Uiterlijke wijziging van de geleiderol 532 0138 10

INA 0030

Fig. 1: 532 0138 10 - oude uitvoering

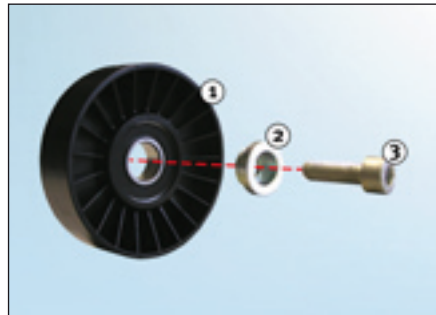
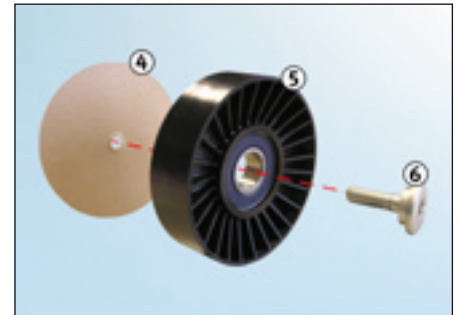
4. Kartonnen schijf (schroefborging - moet voor montage worden verwijderd)
5. Geleiderol 'nieuwe uitvoering'
6. Schroef (geïntegreerd afstandsstuk)

Als gevolg van de voortdurende verdere ontwikkeling van onze producten is de geleiderol met artikelnummer 532 0138 10 gewijzigd.

Deze service-info toont de uiterlijke kenmerken van de 'oude uitvoering' en de 'nieuwe uitvoering'.
